PROYECTO: CONCESIONARIA VIAL UNION DEL SUR

Tangua, 17 de noviembre de 2020

Ref.: Solicitud revisión obras complementarias para el control de erosión de taludes.

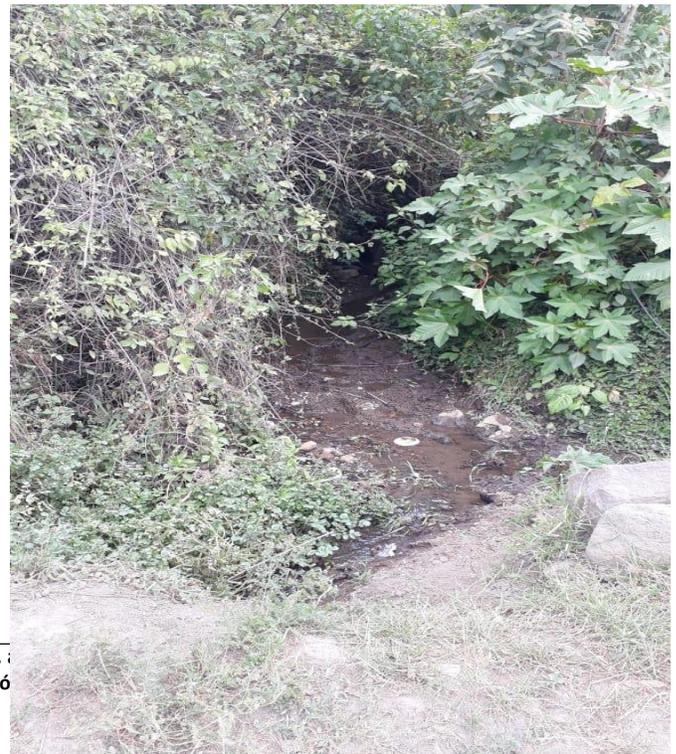
Teniendo en cuenta las labores adelantadas por la Concesionaria Unión Vial de la Sur S.A.S en el barrio Corazón de Jesús, sector “Pollos Rio”, se solicita realizar la prolongación de las aletas existentes, así como la construcción de un dissipador de energía, con el fin de conducir el agua proveniente desde el nivel superior del descole manteniendo la energía cinética constante, y a su vez disipar la energía de flujo de forma gradual.

Con el fin de evitar erosión a los taludes en los predios existentes, los cuales se ven afectados por el desbordamiento de este cauce, y, teniendo en cuenta que las obras realizadas por ustedes aumentaron el caudal, causando perjuicios aguas abajo del descole de la alcantarilla, problema que no existía antes de realizar la intervención a la vía; es necesario la construcción de un canal escalonado, que permita minimizar la afectación presente, tal cual como se realizó en el sector de la vía panamericana donde se encuentra ubicada la policía de aduana. (anexo imágenes de la construcción).

Alcantarilla construida.

Descole de la alcantarilla. (Se observa que es el lugar de descole es pequeño, por lo cual al recibir gran cantidad de cauce se presentarán perjuicios, y teniendo en cuenta la temporada de invierno los daños serán de mayor magnitud)
